PIANO OPERATIVO COMUNALE 2016-2021

ELABORATO N. 10		RELAZIONE GEOLOGICA
Adozione	del. C.C. n. 57	del 01/08/2017
Approvazione	del. C.C. n. xxx	del xx/xx/xxxx

Santarcangelo. Il Poc per la riqualificazione diffusa del territorio

2. PROPOSTA 16 (SCHEDA 25 - INTEGRAZIONI)

Figura n. 1 - Estratto della Tav. B 1/3 "Tutela del patrimonio paesaggistico" del PTCP. L'area interessata dal "Sistema forestale boschivo" (art. 5.1), presente nella zona in esame, è individuata con un tratteggio orizzontale. Le linee verdi definiscono il reticolo idrografico minore (art. 2.2)

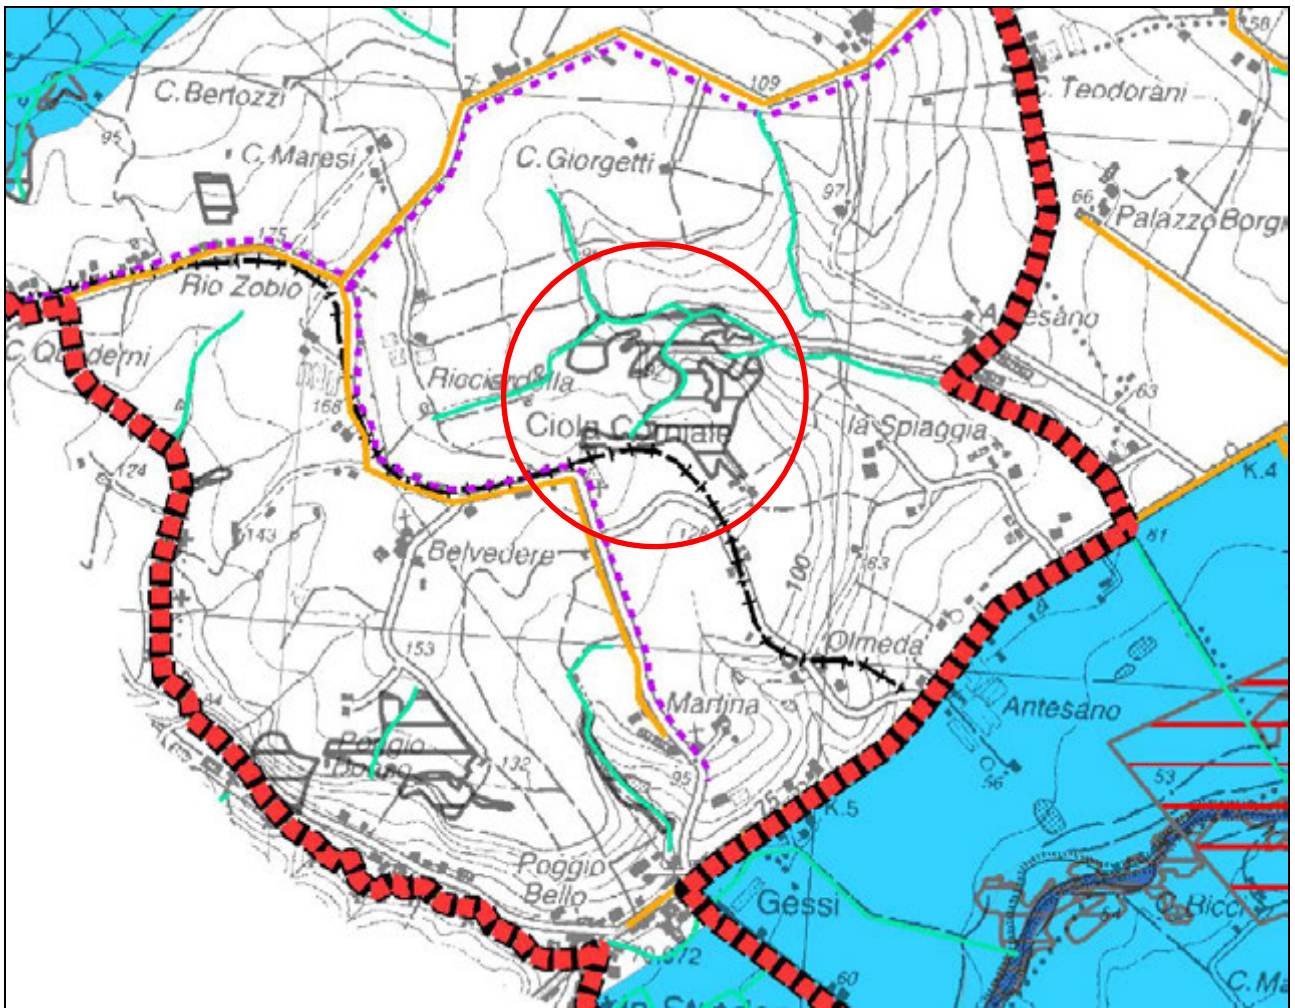
«Nelle aree ricadenti nel "Sistema forestale boschivo" individuato dalla tavola B del PTCP, per il quale operano le disposizioni dell'art. 5.1 del PTCP, recepite dall'art. 27 del PSC, gli interventi previsti dalla presente scheda di POC al paragrafo "Descrizione dell'intervento" non sono ammissibili, con la sola eccezione di quelli relativi al ripristino vegetazionale. Ai fini di conformità con le disposizioni normative richiamate, occorrerebbe pertanto riportare in maniera esplicita tale limitazione nella presente scheda di POC. Tuttavia, si rinvia alla corrispondente riserva relativa agli aspetti di Difesa del Suolo, con la quale si chiede lo stralcio della presente scheda»

La presenza del "Sistema forestale boschivo" nell'area considerata è precisata nella tavola B del P.T.C.P. (P.T.C.P. 2007 - Variante 2012 - Tav. B 1/3 "Tutela del patrimonio paesaggistico" - scala 1.25.000 - aprile 2013), di cui è riportato l'estratto di pertinenza nella figura n. 1.

Nelle aree interessate dal Sistema forestale boschivo, in base a quanto previsto dall'art. 5.1 del PTCP, recepito dall'art. 27 del PSC, sono ammissibili esclusivamente interventi relativi al ripristino vegetazionale.

Figura n. 4 - Estratto della Tavola D 1/3 "Rischi ambientali" del P.T.C.P. vigente con indicate in rosso le zone instabili con fenomeni di dissesto attivi da verificare (art. 4.1 commi 3 e 7). In verde è indicato il reticolo idrografico minore

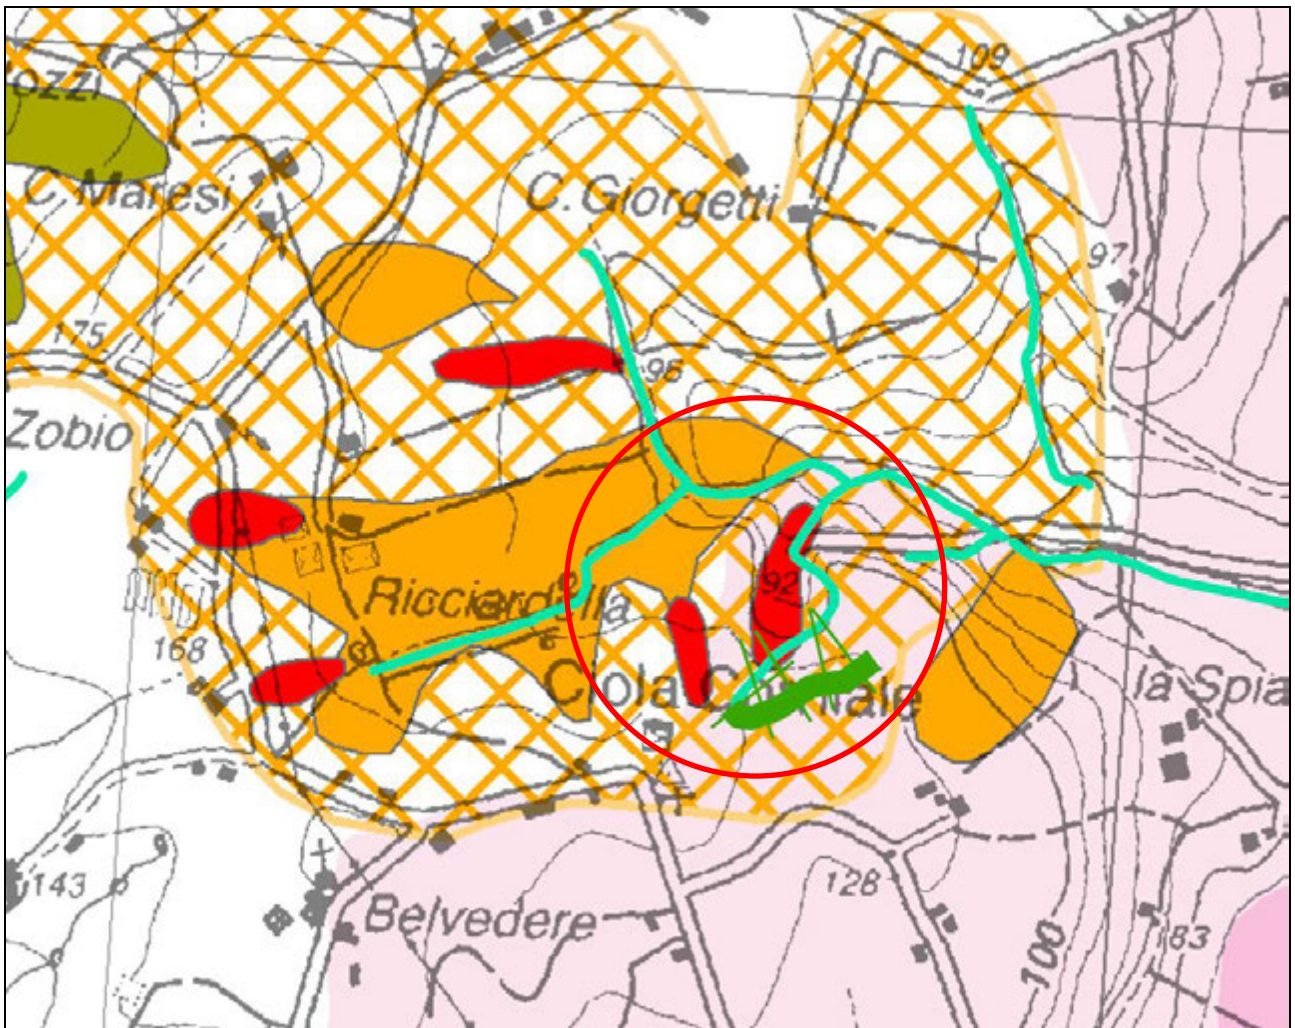
«L'ambito interessato dalla scheda ricade parzialmente all'interno di una zona instabile per fenomeni di dissesto attivi da verificare come perimetrata nella Tavola D del PTCP e 2a del PSC per le quali trovano applicazione le disposizioni di cui all'art. 17 comma 2 delle NTA del PSC ed è attraversato da un corso d'acqua appartenente al reticolo idrografico minore in base a quanto cartografato nella Tavola D del PTCP e 2a del PSC per il quale si applicano le prescrizioni di cui all'art. 2.2 comma 2 lett. d) delle NTA del PTCP medesimo, riprese dall'art. 7, comma 3 lett. d) delle NTA del PSC. Lungo il perimetro meridionale, infine, è presente una scarpata sottoposta alle disposizioni di cui all'art. 4.1 comma 13 delle NTA del PTCP e riprese dall'art. 17 comma 10 delle NTA del PSC. Per le motivazioni contenute nel parere espresso ai sensi dell'art. 5 della L.R. 19/2008, si chiede lo stralcio della scheda».

Nel settore dell'area in oggetto ove sono presenti fenomeni di dissesto attivi da verificare sono pertanto ammissibili solo interventi per la stabilizzazione e il consolidamento dei dissesti. Le zone instabili per fenomeni di dissesto attivi da verificare nell'area considerata sono evidenti nella figura n. 3, ove è riportato l'estratto della Tavola 2b del PSC "Tutele e vincoli di natura ambientale". Questa situazione è esattamente rispecchiata anche nelle tav. D 1/3 "Rischi ambientali" del P.T.C.P. (figura n. 4) e nella tavola 1 del P.A.I. vigenti (figura n. 5).

Figura n. 6 - Le aree con dissesti attivi da verificare in oggetto, come individuate nel PSC, nel PTCP e PAI vigenti, sono riportate col color rosso sul rilievo topografico della zona in oggetto. La linea rossa delimita la proprietà.

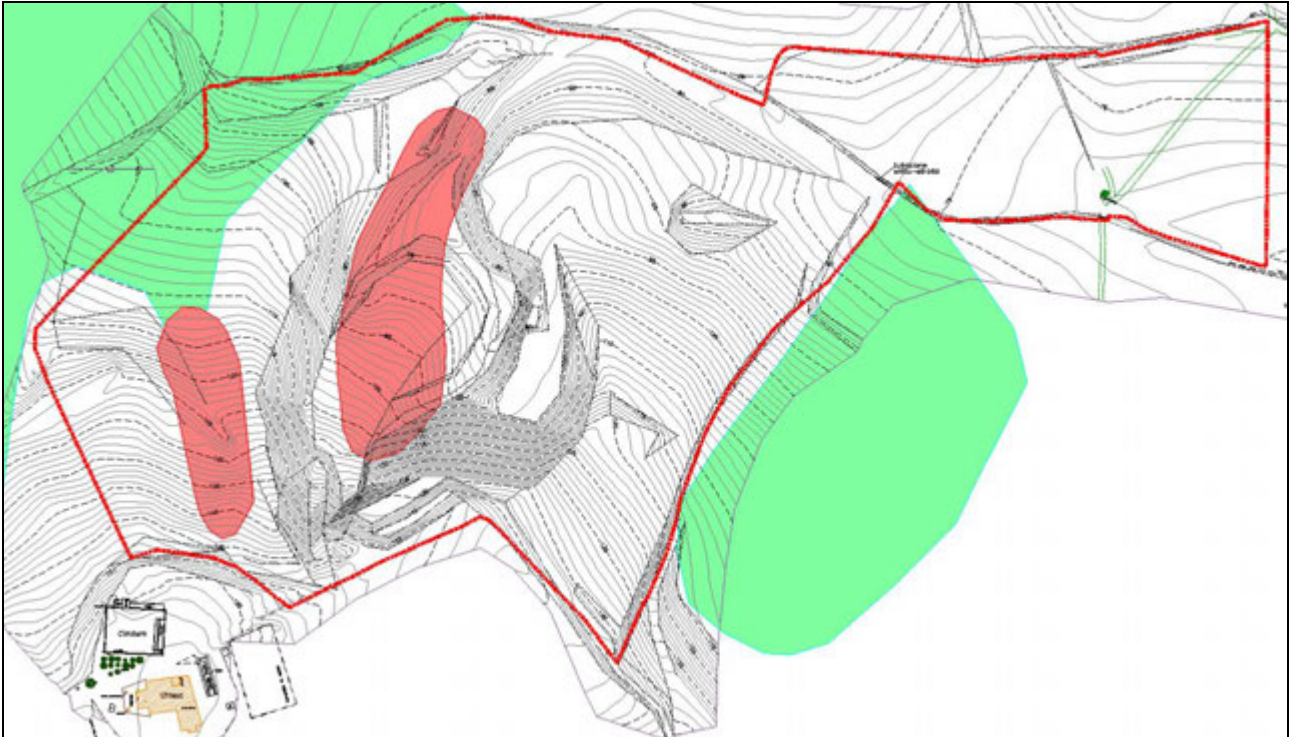
*«**parere contrario** relativamente all'attuazione della SCHEDA 25 (proposta 16), in quanto i contenuti della relazione geologica riferiti a questa scheda sono insufficienti e privi degli elementi necessari ad esprimere un parere sulla compatibilità della previsione di recupero ambientale e morfologico di una ex cava con le condizioni di pericolosità locale del territorio, in considerazione che l'ambito è coinvolto da una frana attiva ed attraversato da un corso d'acqua».*

Nella figura n. 6 le aree interessate dai dissesti attivi da verificare in oggetto, come individuate nel P.S.C., nel P.T.C.P. e nel P.A.I. vigenti, sono riportate sul rilievo topografico della zona in esame.

Figura n. 16 - Aree ove può essere effettuato l'intervento di recupero ambientale. La linea rossa delimita la proprietà.

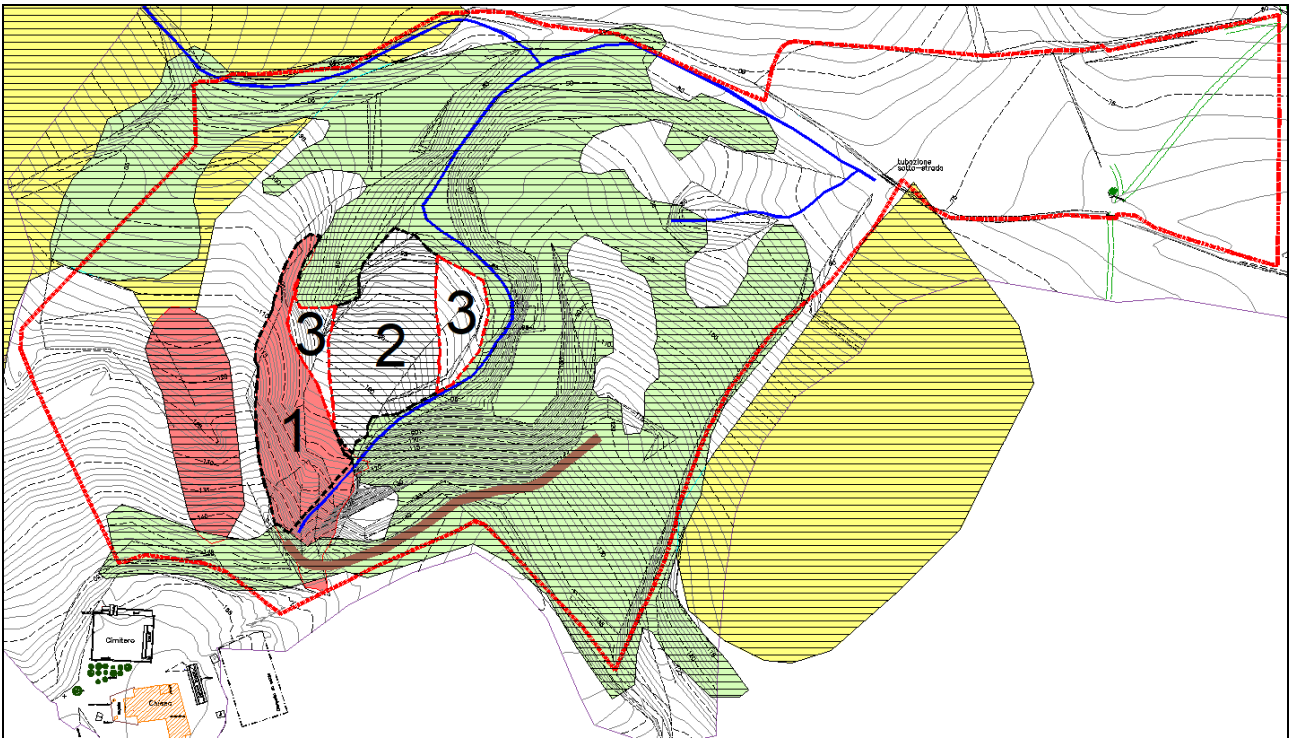
«In merito all'intervento finalizzato al recupero ambientale e morfologico dell'ex cava di arenaria di località Ciola Corniale, tenuto conto dell'osservazione 14 e relativa proposta di controdeduzione, si rileva che, ai sensi della Tav. E del PTCP vigente, l'area in oggetto è interessata da zone non idonee alla gestione dei rifiuti. Alle condizioni attuali, pertanto, in tali zone sono da escludere ipotesi di impianti di gestione rifiuti. Nel caso di recupero ambientale dell'ex cava tramite materiali non costituiti da rifiuti oppure da materiali che hanno cessato la qualifica di rifiuto ai sensi dell'art. 184-ter del D.Lgs. n. 152/2006, il relativo progetto non è da assoggettare a Screening/VIA, ai sensi della normativa vigente».

Nella figura n. 16, in cui sono riportati tutti i vincoli sussistenti nell'area considerata, come precedentemente illustrati, si riscontra che l'intervento di recupero ambientale può essere attuato come segue:

- nella frana attiva (settore 1) come ridefinita, dopo la verifica, dal Piano Stralcio di Bacino per l'Assetto Idrogeologico (P.A.I.) adottato (Deliberazione del Comitato Istituzionale n. 1 del 27.04.2016), sono ammissibili solo interventi per la stabilizzazione dei dissesti. Possono essere ammessi movimenti e apporti di terreno finalizzati alla realizzazione di opere di regimazione idraulica e consolidamenti delle instabilità, mediante gradonature e sostegno al piede;

- nel settore 2, poiché privo di vincoli ad eccezione di quello concernente le aree non idonee alla gestione dei rifiuti (tratteggio orizzontale), il recupero può avvenire con materiali non costituiti da rifiuti oppure da materiali che hanno cessato la qualifica di rifiuto ai sensi dell'art. 184-ter del D.Lgs. n. 152/2006;

- nel settore 3, esente da vincoli (compreso quello concernente le aree non idonee alla gestione dei rifiuti), è consentito l'intervento di rimodellamento morfologico con spandimento sul suolo a beneficio dell'agricoltura e dell'ecologia.
